府民公募型安心・安全整備事業

(府民提案型) (既要望)

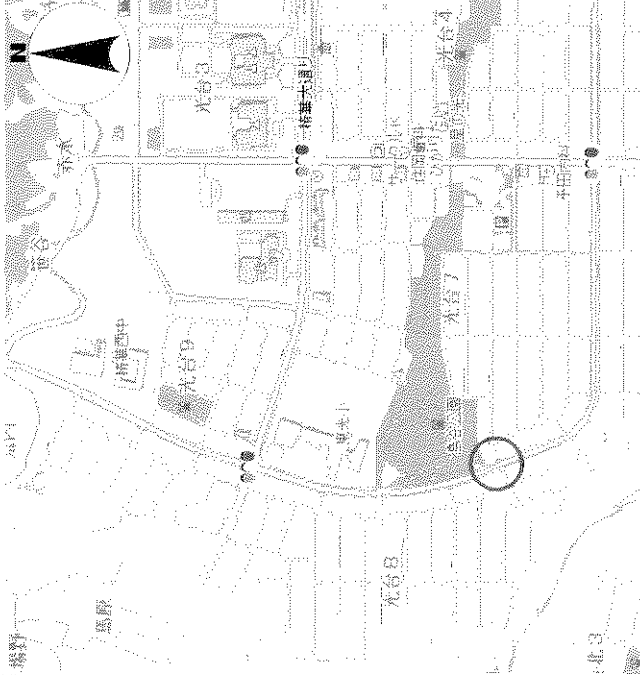
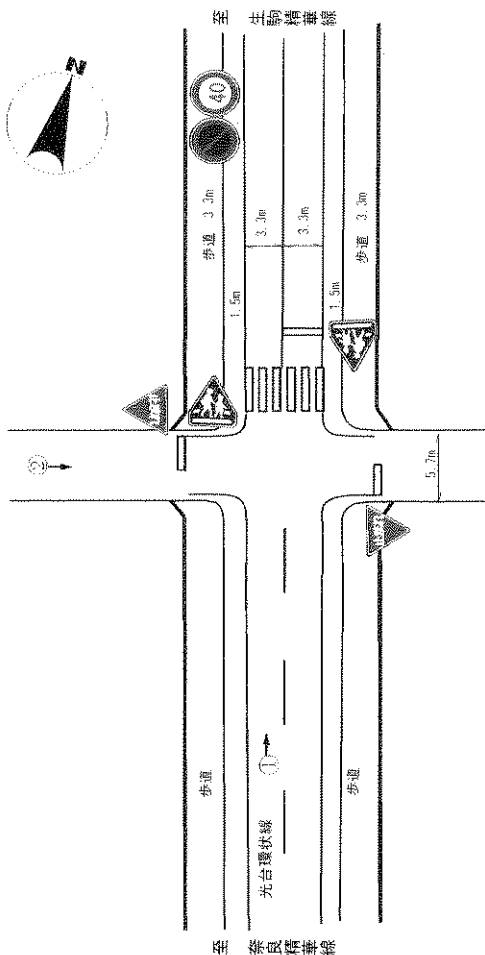
整理番号	13	写真	真
交通安全施設	信号機 (新設・押ボタン式)		
所在地	相楽郡精華町光台七丁目41先 光台環状線鳥谷公園南側交差点		
現在の状況	<ul style="list-style-type: none"> 交通規制 交差点図面に記入のとおり 付近の環境 周辺は新興住宅街であり、北方向には東光小学校、鳥谷公園がある。 	 <p>①</p>  <p>②</p>	
要望内容	通学路となっており、通行車両が多く横断するの危険であるため、押ボタン式信号機の設置要望。 受付番号205 (6月27日受理)		
位置図		<p>交差点図面</p> 	
対応案	交通量から横断するタイミングもあり、他中管路等の準備もなく歩道上からも実施できない。通学路の環境整備については、関係機関と連携して他の安全対策についても検討する。

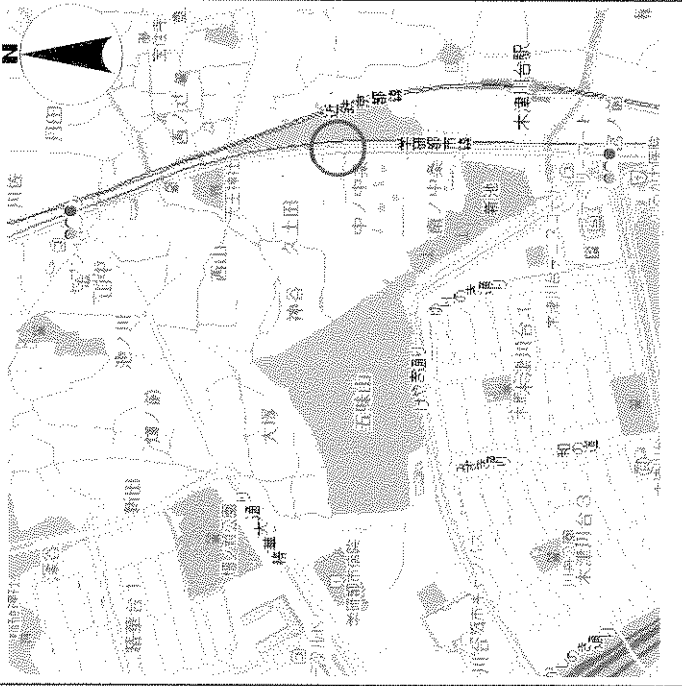
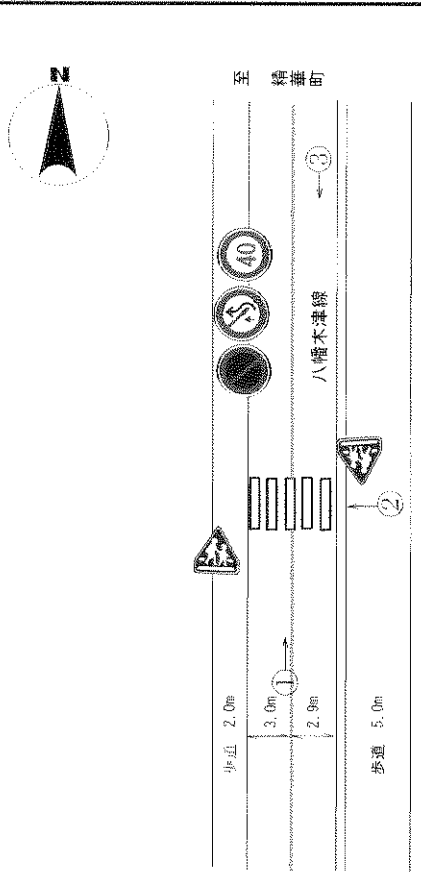
<p>整理番号</p>	<p>14</p>	<p>写真 真</p>
<p>交通安全施設</p>	<p>信号機 (新設・押ボタン式)</p>	 <p>①</p>
<p>所在地</p>	<p>木津川市吐師中ノ中条33番地2先 八幡木津線</p>	 <p>②</p>
<p>現在の状況</p>	<p>・ 交通規制 交差点図面に記入のとおり ・ 付近の環境 周辺は民家と田畑が混在し、南東方向には近鉄木津川台駅がある。</p>	 <p>③</p>
<p>要望内容</p>	<p>当該場所には横断歩道が設置されているが、交通量が非常に多く、安全に横断出来るための押ボタン式番号機の設置要望。 受付番号247 (6月28日受理)</p>	<p>交差点図面</p>
<p>位置図</p>		
<p>対応案</p>	<p>横断実態が少なく、見通しも良好で、横断するタイミングもあるため実施しない。通学路の環境整備については、関係機関と連携して他の安全対策を検討する。</p>

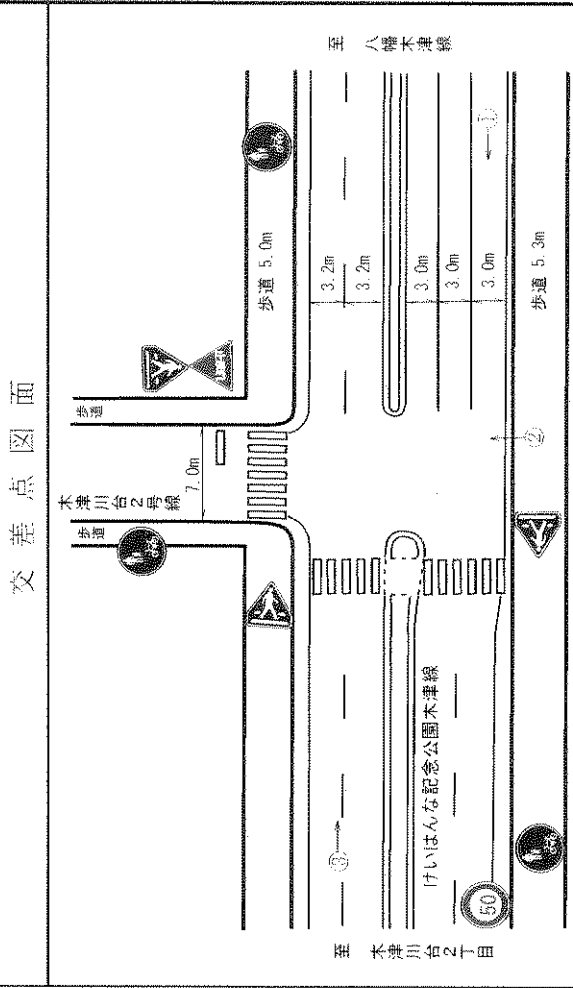
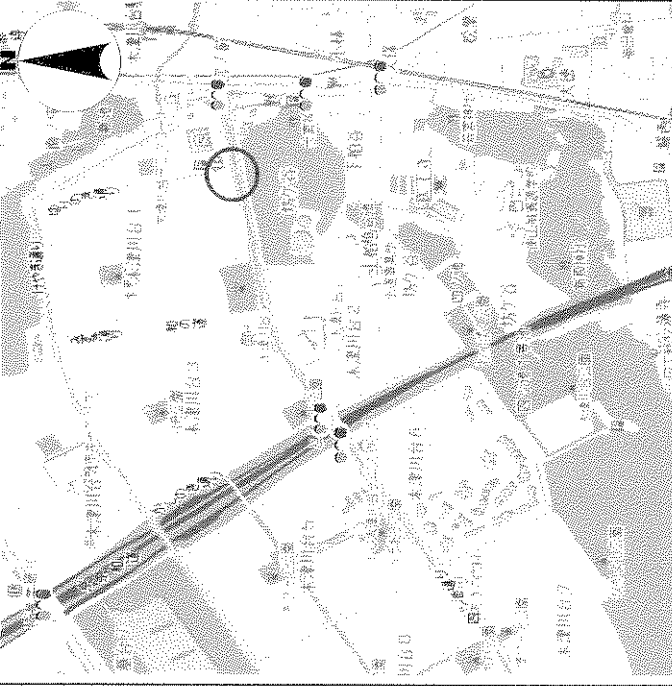
<p>整理番号</p>	<p>15</p>	<p>写真 真</p>
<p>交通安全施設</p>	<p>信号機 (新設・半感応式)</p>	 <p>①</p>
<p>所在地</p>	<p>木津川市木津川台1丁目12-1先 けいはんな記念公園木津線木津川台2号線交差点</p>	 <p>②</p>
<p>現在の状況</p>	<ul style="list-style-type: none"> ・ 交通規制 交差点図面に記入のとおり。 ・ 付近の環境 周辺は学研都市精華木津区の南東部に位置し、南西側には木津川台小学校がある。 	 <p>③</p>
<p>要望内容</p>	<p>交通量の増加に伴い、当該交差点の横断歩道を通行する歩行者・自転車が危険であるため、信号機の設置要望。 受付番号249 (6月28日受理)</p>	<p>交差点図面</p> 
<p>位置図</p>		<p>至 八幡木津線</p> <p>至 木津川台2丁目</p>
<p>対応案</p>	<p>見通しは良好で横断実態が少なく、近接した信号機により横断するタイミングもあるので実施しない。</p>

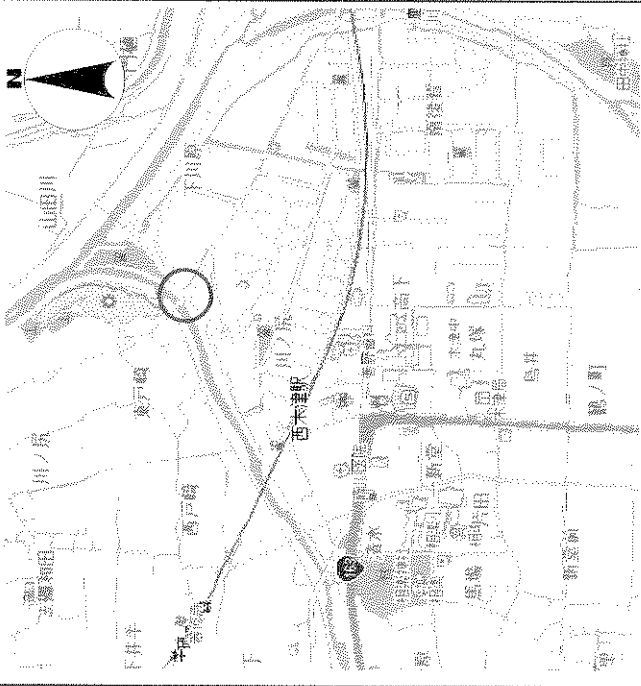
整理番号	16	写真	真
交通安全施設	信号機 (新設・半感応式)	①	②
所在地	木津川市山城町樺井舟戸33番地1先 上粕城陽線樺井BP上粕城陽線交差点	③	④
現在の状況	<ul style="list-style-type: none"> ・ 交通規制 交差点図面に記入のとおり ・ 付近の環境 南方には山城中学校、南東方向にはJR上粕駅がある。 		
要望内容	<p>現在、工事中の樺井バイパスと府道との交差点は、道幅も広く、かなりの交通量が予想されるため、安全対策として信号機の設置要望。 受付番号250 (6月28日受理)</p>		
位置図			
対応案	<p>見通しも良好であり、現在の交通量から一時停止規制で対応予定。なお、交通量の増加等交通実態に変化が生じた時に再検討する。</p>		
交差点図面

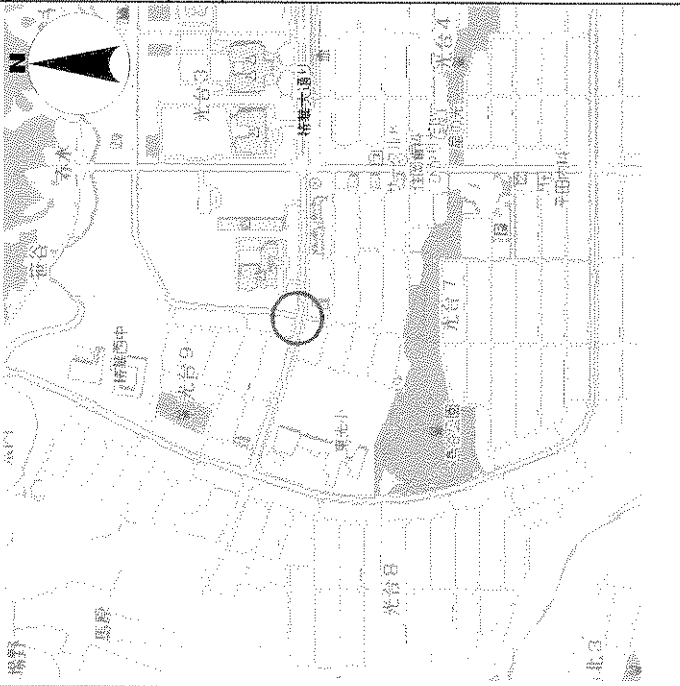
<p>整理番号</p>	<p>18</p>	<p>写真 真</p>
<p>交通安全施設</p>	<p>信号機 (新設・押ボタン式)</p>	 
<p>所在地</p>	<p>精華町大字東畑小字口馬場野3番地1先 府道生駒精華線東光線交差点</p>	 
<p>現在の状況</p>	<p>・ 交通規制 交差点図面に記入のとおり ・ 付近の環境 周辺は旧来の住宅が密集しており、南東方向には東光小学校がある。</p>	
<p>要望内容</p>	<p>当該府道は通学路となっているが、道路の幅員により交通量が多くなり、安心して道路の横断が出来ないことから、安全対策として押ボタン式信号機の設置要望。 受付番号318 (6月29日受理)</p>	
<p>位置図</p>		<p>交差点図面</p> 
<p>対応案</p>	<p>提案のとおり実施する。</p>

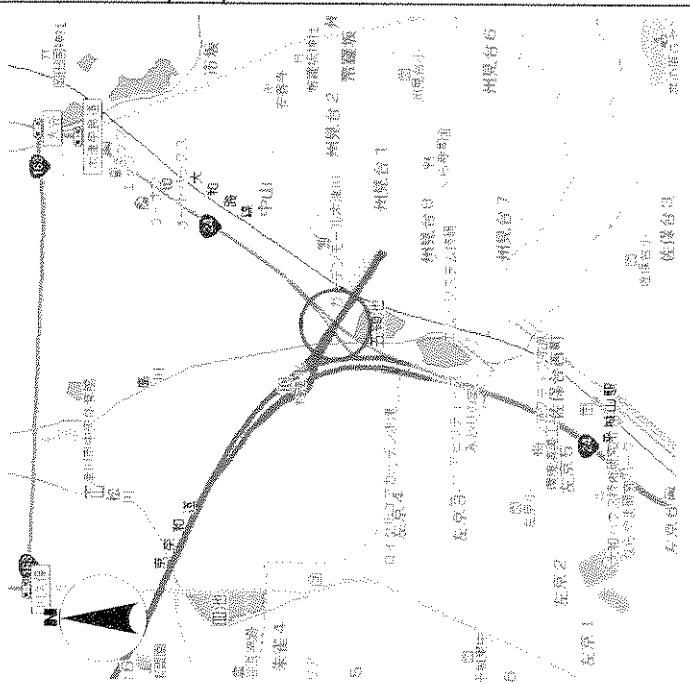
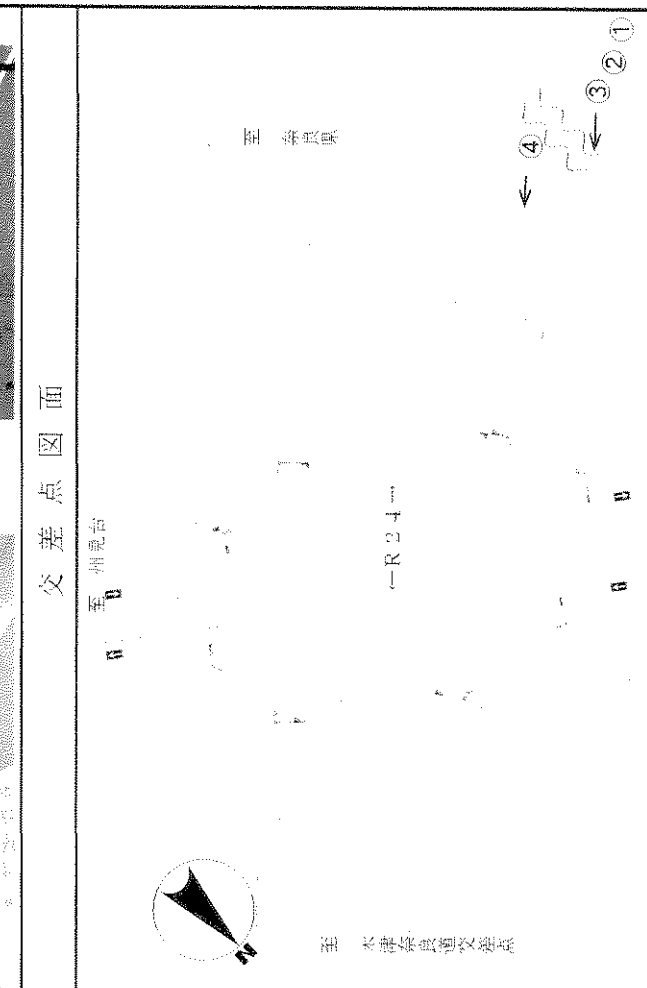
整理番号	21	写真	真
交通安全施設	信号機 (新設・押ボタン式)	①	②
所在地	相楽郡精華町桜が丘1丁目26先 上中高の原停車場精華南中学校前交差点	③	④
現在の状況	<ul style="list-style-type: none"> 交通規制 交差点図面に記入のとおり 付近の環境 周辺は新興住宅街であり、北西方向には精華南中学校がある。 		
要望内容	精華南中学校の通学路として利用するため、当該交差点に横断歩道と押ボタン式信号機の設置要望。 受付番号324 (6月29日受理)		
位置図		<p>交差点図面</p>	
対応案	縦断勾配が規定値以上あり、車両の発進時の騒音発生等の問題が生じることから実施しない。
